Dodatek č. 1

Smluvní strany tímto prohlašují, že dne 29.06.2020 uzavřeli smlouvu o dílo, jejímž předmětem je provedení stavebních prací na veřejné zakázce s názvem: „**III/11619, 11620, mosty ev.č. 11619-1 a 11620-1,2,4**“ (dál jen „**Smlouva o dílo**“). Na základě dohody smluvních stran a ve vazbě na čl. XV. odst. 14.1 Smlouvy o dílo, uzavírají smluvní strany tento dodatek č. 1 ke Smlouvě o dílo (dále jen „**Dodatek č. 1**“).

III/11619, 11620, mosty ev.č. 11619-1 a 11620-1,2,4
Most ev.č. 11619-1 přes Mořinský potok v obci Karlštejn

Změnový list

Schéma pažení

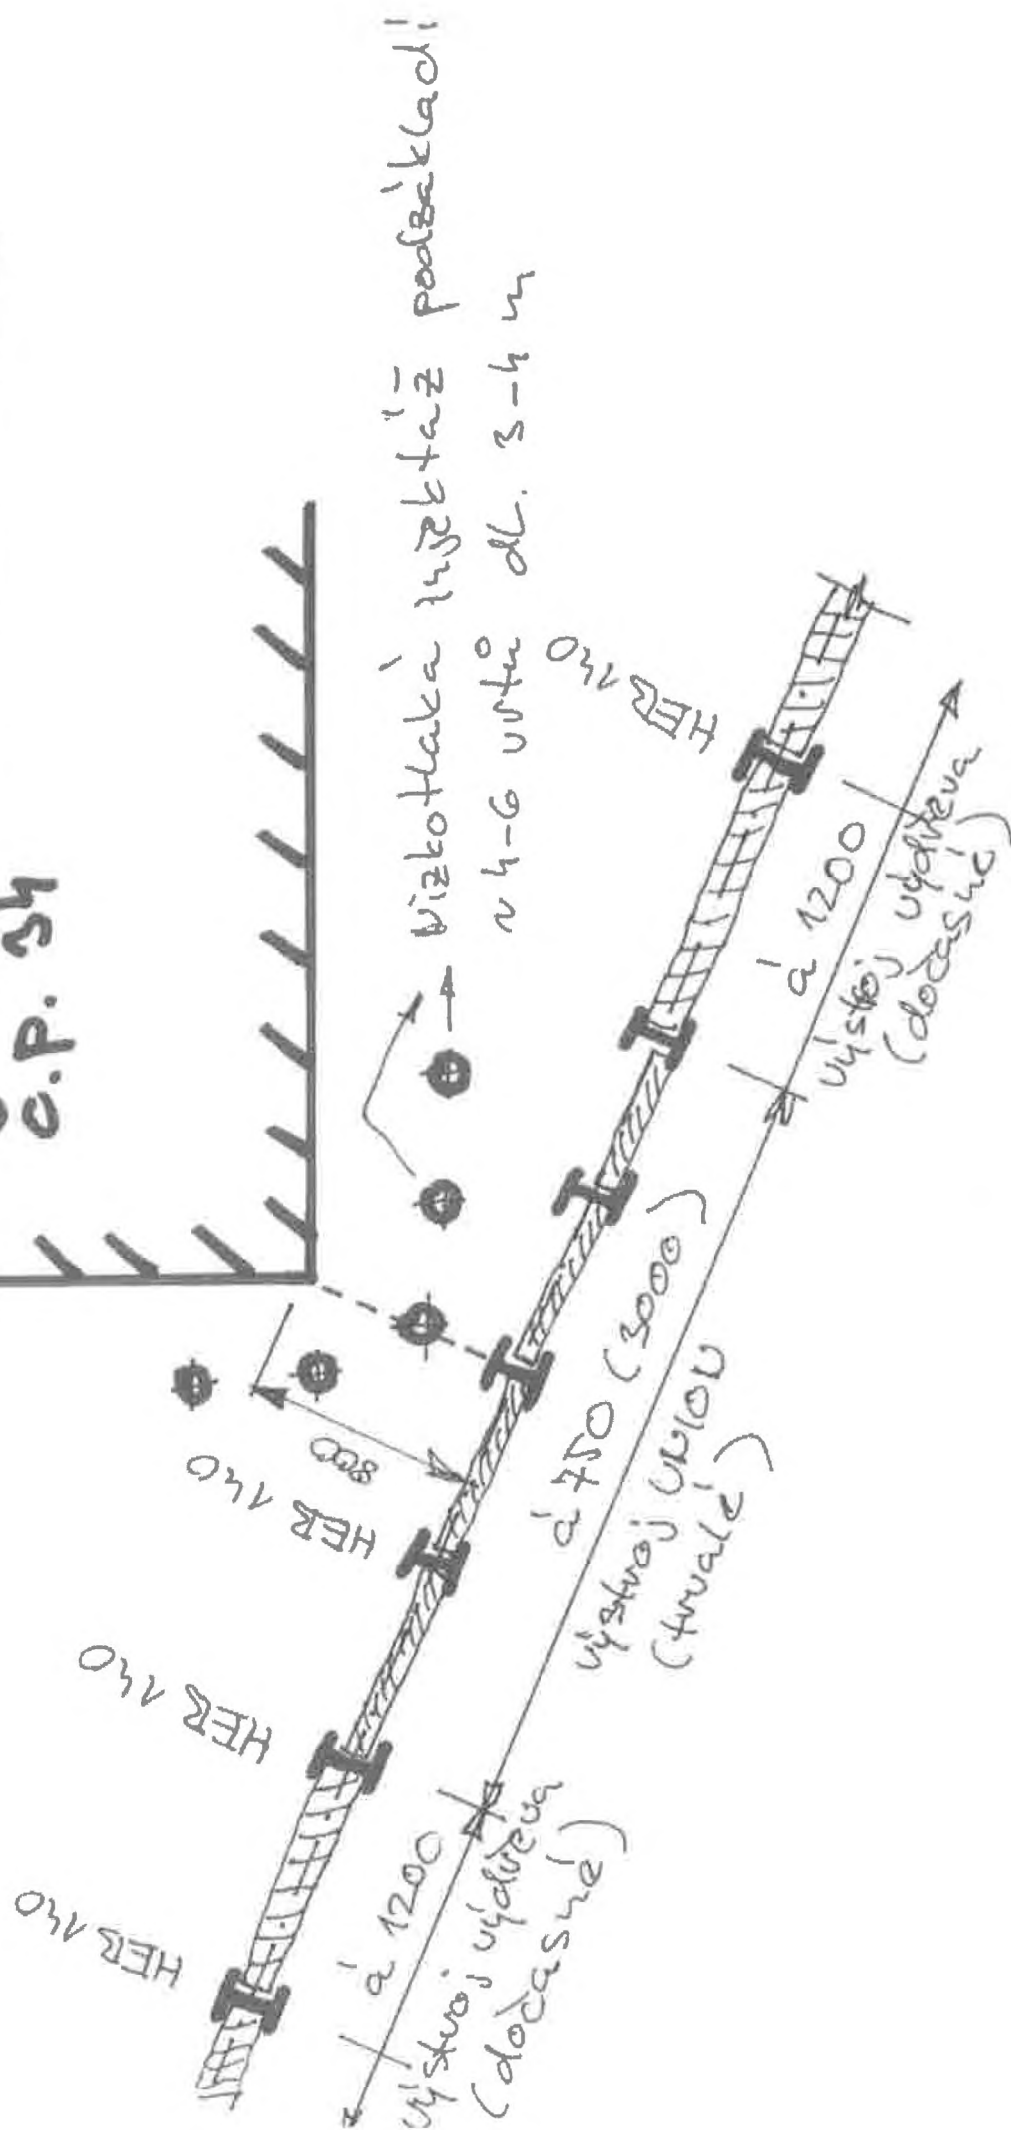
- za účelem zpevnění podzákladí bude před prováděním vlastního pažení provedena nízkotlaká injektáž v prostoru rohu č. p. 34 (cca 4 - 6 vrtů délky 3-4 m)

- vlastní pažení bude v oblasti rohu zhuštěno na vzdálenost zápor cca 75 cm a výplň mezi záporami bude provedena z profilů UNION - tyto budou v prostoru mostu trvale ponechané

- v dalších oblastech bude pažení provedeno se záporami v původně projektovaných vzdálenostech (max. 1,2 m) s výplní výdřevou (výdřeva bude před obsypem odstraněna), rozteče budou respektovat polohu vodovodu, kanalizace a plynu

- s ohledem na technologické parametry vrtací soupravy je možno zápor provádět nejbližší 80 cm od obrysu základu č. p. 34 (také s přihlédnutím k poloze okapu)

- rozepření zápor bude vhodně redukováno s ohledem na přístup při provádění prací
- po dobu vrtných prací budou vhodně ochráněny stěny č. p. 34 (zaplachtování na celou výšku)

- předpoklad zahájení vrtných prací je tedy v týdnu od 7.9.2020
- výše uvedené je ideově zobrazené v příloze tohoto zápisu a bude zapracováno v TP výstavby a RDS stavby. **Zajistí: Zhotovitel + projektant RDS.**

Provizorní zásyp koryta vodoteče pro vrtnou soupravu

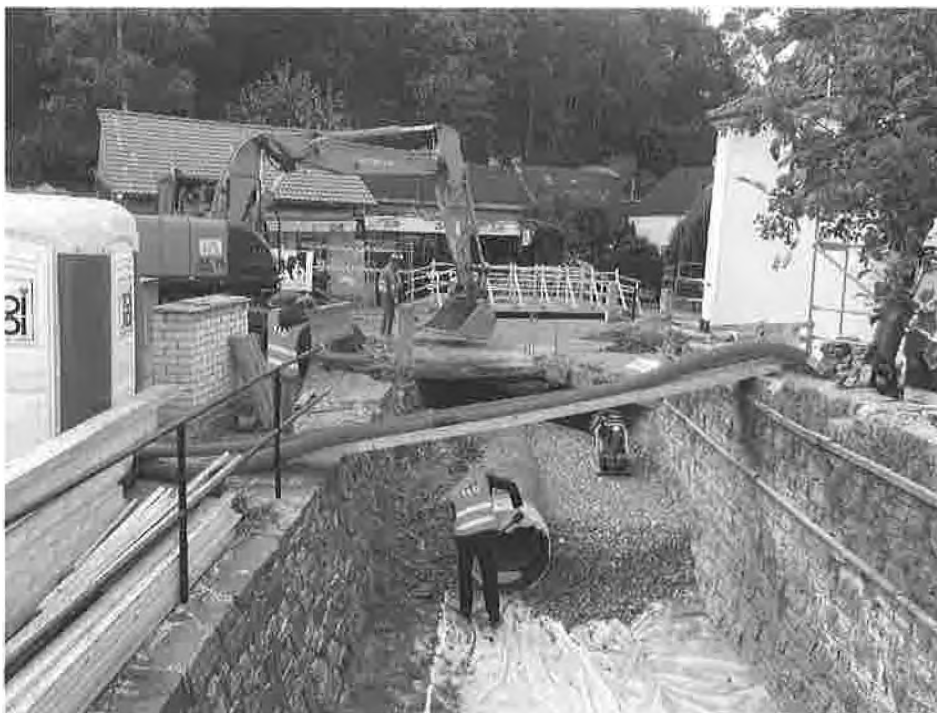
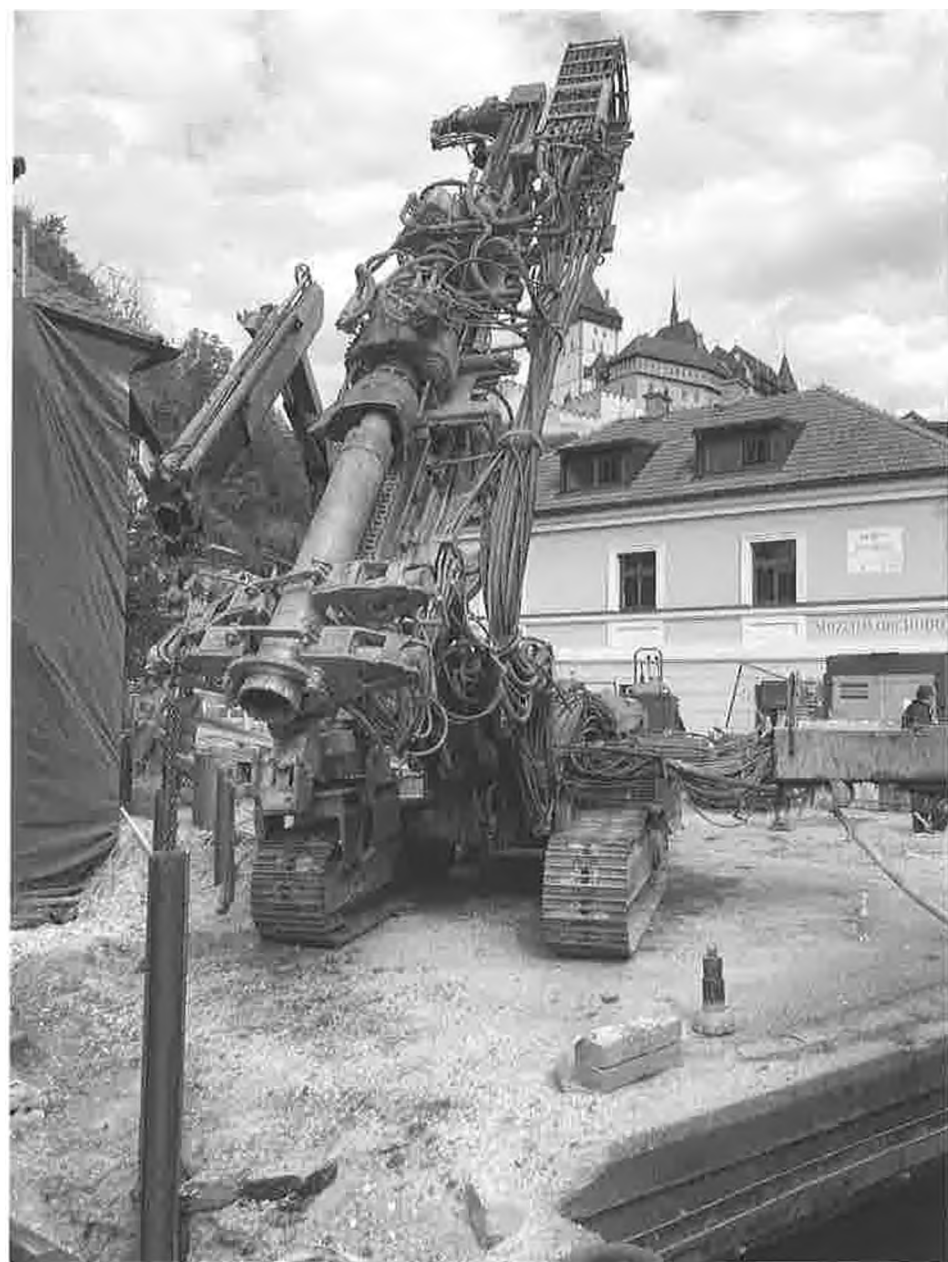
Za účelem umožnění přístupu mechanizace pro provádění pažení a bourání mostu byl proveden provizorní zásyp koryta vodoteče do úrovně okolního terénu. Zásyp byl následně odstraněn. S tímto provedením nebylo v PDPS uvažováno. Úprava byla navržena na základě jednání s majitelem objektu č.p. 88 a na základě zjištění učiněných při pasportizaci jeho objektu. Jedná se zejména o stav objektu a hloubku založení. Tyto skutečnosti byly zjištěny až při realizaci.
